ÚZEMNÍ PLÁN MĚSTA BRNA

Textová část odůvodnění **Příloha č. 4**
kapitola 18

ROZHODNUTÍ O NÁMITKÁCH

b) Veřejná projednání Návrhu ÚPmB z roku 2020 (červen)

Příloha 1: Návrh změn v grafické části Návrhu ÚP

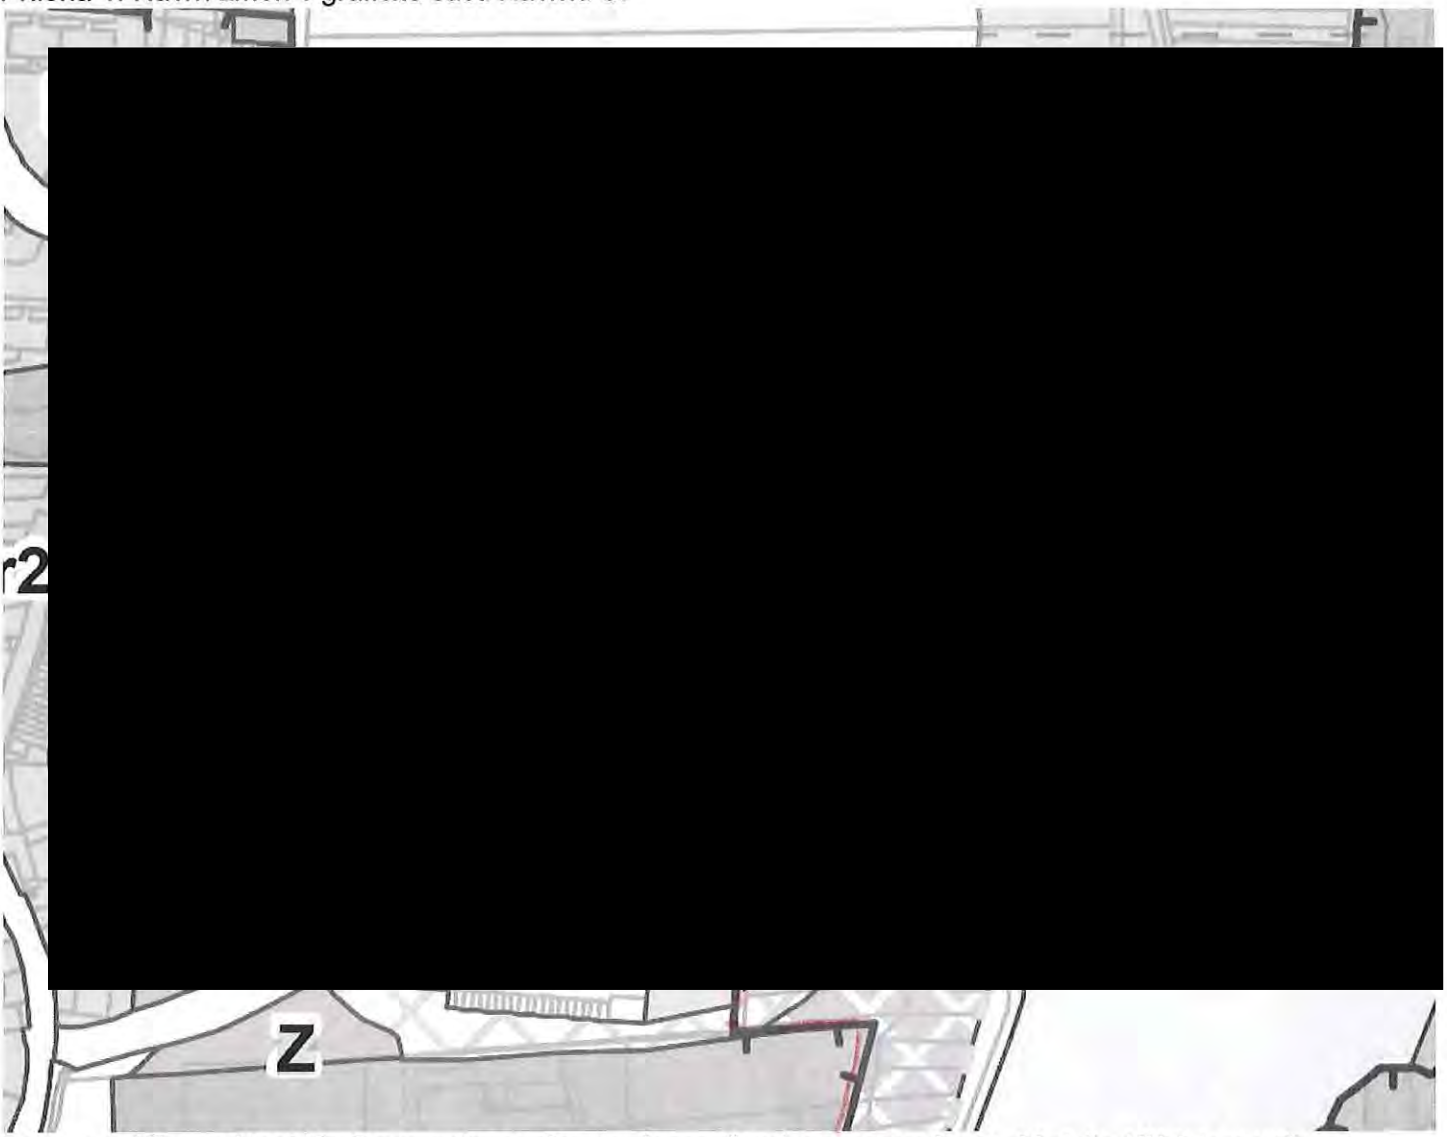
b. V kontextu v návrhu označené charakteristiky oblasti pak není zcela zřejmý požadavek "zajistit pěší propojení ze západu na východ". Pravděpodobně má jít o pěší přístup z ulice Řezáčova na komunikaci vedoucí tzv. žlebem od školy k retenční nádrži. Nově budované dopravní napojení oblasti z ulice Řezáčova by mělo vést až na cestu tzv. Žlebem, aby byl tak i do budoucna zajištěn bezproblémový přístup k zahrádkám nad retenční nádrží a k retenční nádrži samotné. Současně tím nedojde k zbytečnému zablokování případného rozšíření ploch pro bydlení dále severním směrem.

c. Návrhová plocha původně počítala i se zástavbou severně od ulice Řezáčova (soudě podle charakteristiky oblasti). Navrhuji plochu rozšířit severním směrem až po p.č. 5798 v k.ú. Komín (viz Příloha 1). Dotčené pozemky nejsou zemědělsky využívané, nenachází se v ochranných pásmech a představuji vhodnou a atraktivní lokalitu pro další rozvoj bydlení v městě Brně. Zadání územního plánu v bodu 3.1 uvádí jako hlavní cíl nového ÚPmB omezení suburbanizace. To předpokládá nalezení vhodných ploch pro rozvoj bydlení, aniž by došlo ke zhoršení kvality bydlení ve stávající zástavbě. Plocha uvedená v návrhu fakticky žádné nové plochy nedefinuje, protože lokalita je jako návrhová plocha uvedena i ve stávajícím ÚP. Zde navržené rozšíření alespoň částečně přiblíží hodnoty počtu obyvatel a zastavitelné plochy hodnotám ve variantě II konceptu. Takto provedená změna nechává rovněž prostor pro budoucí rozšíření severním směrem bez nepřiměřeného negativního dopadu na obyvatele v oblasti.

Popis: rozšířena oblast Kn-8 severním směrem o červeně orámovanou plochu. V ploše KN-8 je navržena trasa vedení komunikace tak, aby došlo k jejímu napojení na stávající komunikaci na hrázi retenční nádrže a komunikace umožnila urbanisticky vhodné umístění zástavby RD.

Příloha 1: Návrh změn v grafické části Návrhu ÚP

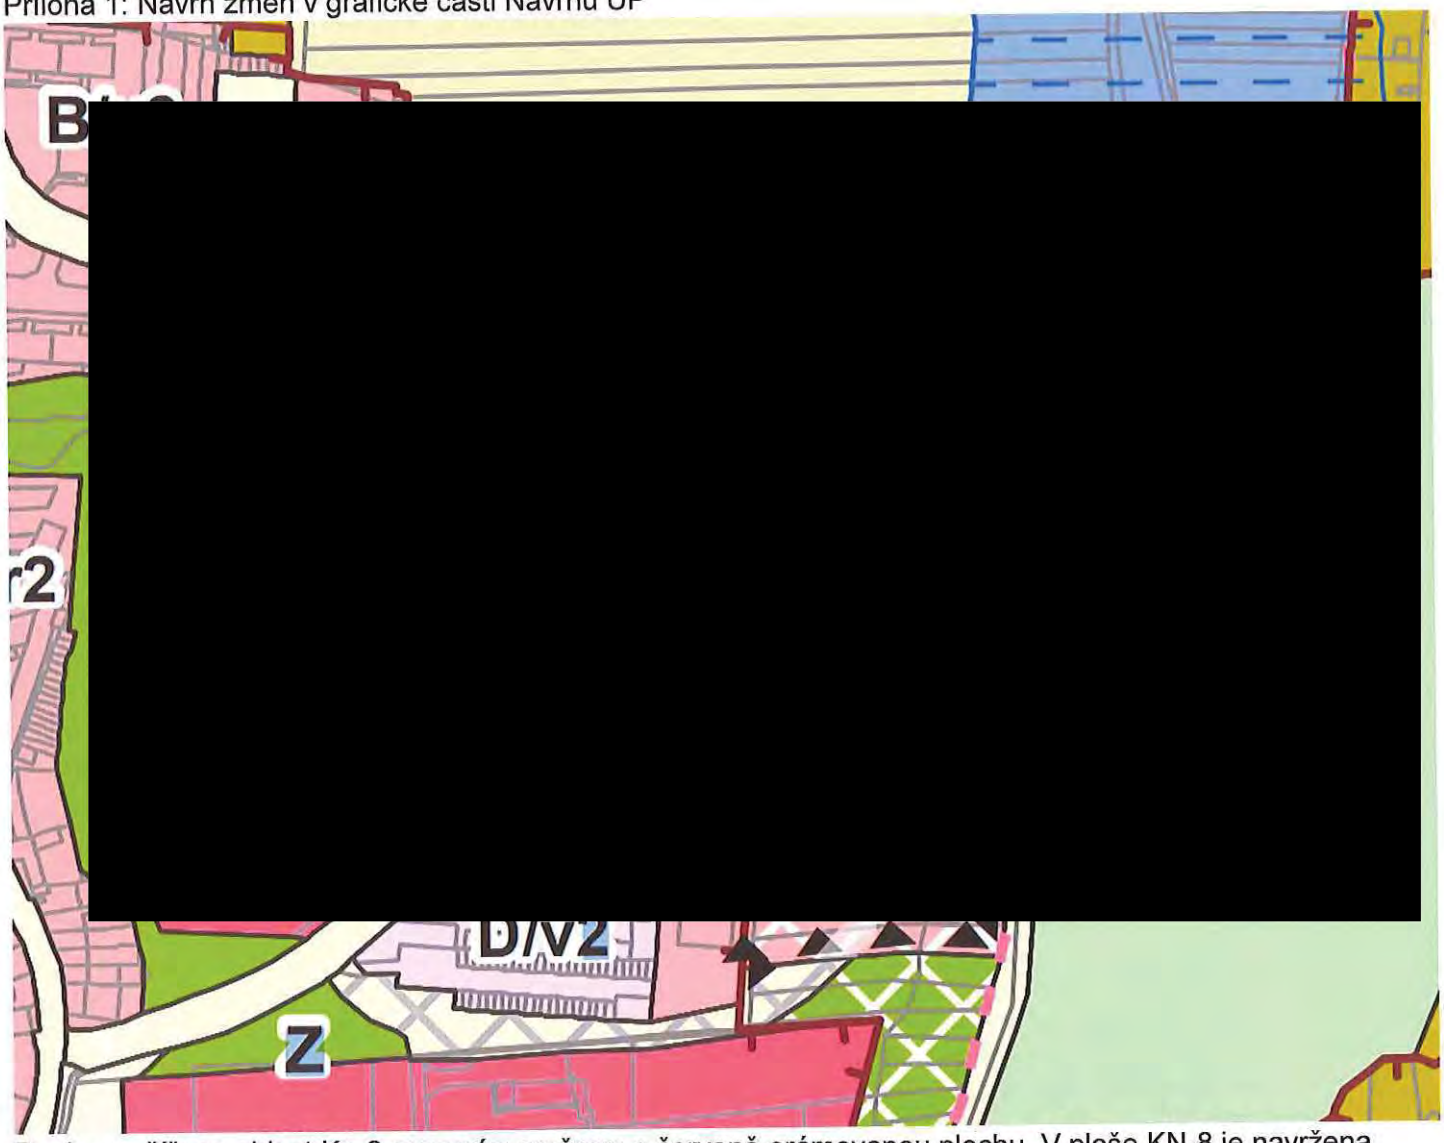
b. V kontextu v návrhu označené charakteristiky oblasti pak není zcela zřejmý požadavek "zajistit pěší propojení ze západu na východ". Pravděpodobně má jít o pěší přístup z ulice Řezáčova na komunikaci vedoucí tzv. žlebem od školy k retenční nádrži. Nově budované dopravní napojení oblasti z ulice Řezáčova by mělo vést až na cestu tzv. Žlebem, aby byl tak i do budoucna zajištěn bezproblémový přístup k zahrádkám nad retenční nádrží a k retenční nádrži samotné. Současně tím nedojde k zbytečnému zablokování případného rozšíření ploch pro bydlení dále severním směrem.

c. Návrhová plocha původně počítala i se zástavbou severně od ulice Řezáčova (soudě podle charakteristiky oblasti). Navrhuji plochu rozšířit severním směrem až po p.č. 5798 v k.ú. Komín (viz Příloha 1). Dotčené pozemky nejsou zemědělsky využívané, nenachází se v ochranných pásmech a představuji vhodnou a atraktivní lokalitu pro další rozvoj bydlení v městě Brně. Zadání územního plánu v bodu 3.1 uvádí jako hlavní cíl nového ÚPmB omezení suburbanizace. To předpokládá nalezení vhodných ploch pro rozvoj bydlení, aniž by došlo ke zhoršení kvality bydlení ve stávající zástavbě. Plocha uvedená v návrhu fakticky žádné nové plochy nedefinuje, protože lokalita je jako návrhová plocha uvedena i ve stávajícím ÚP. Zde navržené rozšíření alespoň částečně přiblíží hodnoty počtu obyvatel a zastavitelné plochy hodnotám ve variantě II konceptu. Takto provedená změna nechává rovněž prostor pro budoucí rozšíření severním směrem bez nepřiměřeného negativního dopadu na obyvatele v oblasti.

Popis: rozšířena oblast Kn-8 severním směrem o červeně orámovanou plochu. V ploše KN-8 je navržena trasa vedení komunikace tak, aby došlo k jejímu napojení na stávající komunikaci na hrázi retenční nádrže a komunikace umožnila urbanisticky vhodné umístění zástavby RD.

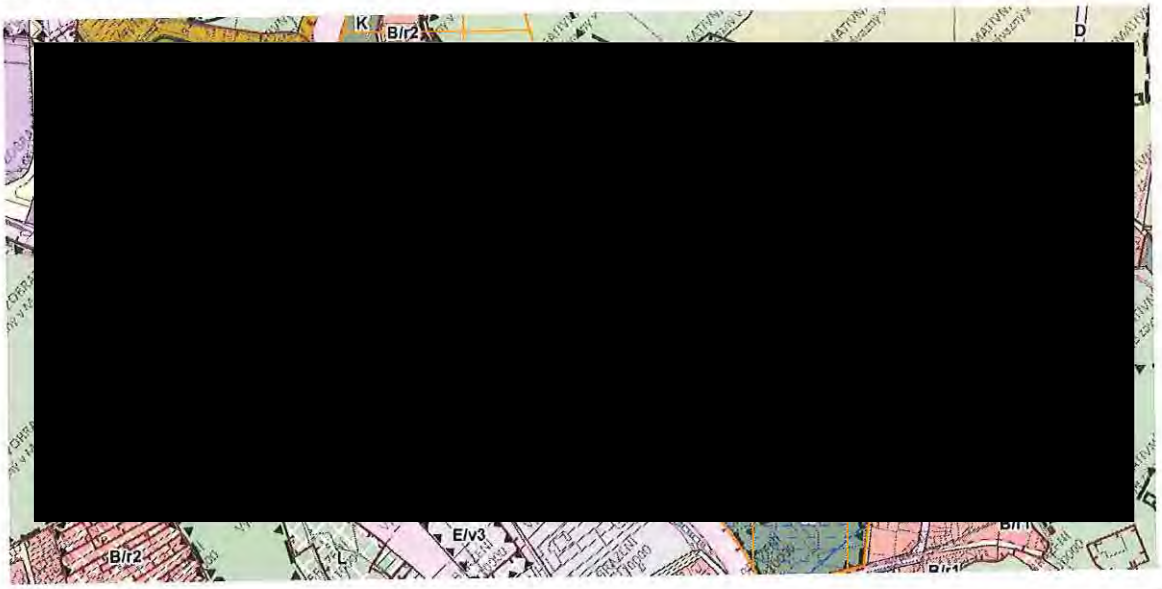
5 Namítám a požaduji zrušení návrhuzřízení biokoridoru ve vyznačené části (viz zákres) v kat. úz . Mokrá Hora podél drobného vodního toku Ponávka. 5
Důvody:

1) Vytvoření biokoridoru nemá význam protože nenavazuje na další plochy kam by zvěř mohla přecházet. Probíhá těsně vedle ulice Úhledné a končí z obou stran ploty soukromých pozemků a mostky přes drobný vodní tok Ponávka

2) Vytvoření biokoridoru znemožní provádění jakékoliv údržby vodního toku Ponávky který je nezbytný pro ochranu obyvatel bydlících v souladu s územním plánem na obou březích Ponávky

3) Vytvoření biokoridoru znemožní provedení nutných protipovodňových opatření na vodním toku Ponávka – připomínám, že přes současné suché počasí lze očekávat zvýšené množství přívalového typu srážek. Povodí Ponávky je svým charakterem právě na tyto přívalové deště citlivé. Situaci navíc zhoršuje 5 rybníků na Ponávce nad předmětným územím. Předmětné území je v zátopové oblasti, koryto Ponávky je kapacitní maximálně na 5ti letou vodu (viz povodňová studie k disposici na úřadu MČ Řečkovice a Mokrá Hora) a to jen v případě provádění pravidelné údržby koryta, která již nebyla mnoho let provedena přesto, že koryto Ponávky je v této části již více než sto let regulované a jeho údržba je nutnou podmínkou aby nebyly ohroženy majetek a životy obyvatel žijících při břehu Ponávky na ulicích Úhledné, Brigádnické a U Vránova mlýna. To, že byl tok převeden před několika lety nezodpovědně do režimu „bez údržby" na věci nic nemění a je předmětem jiných řízení a podnětů.
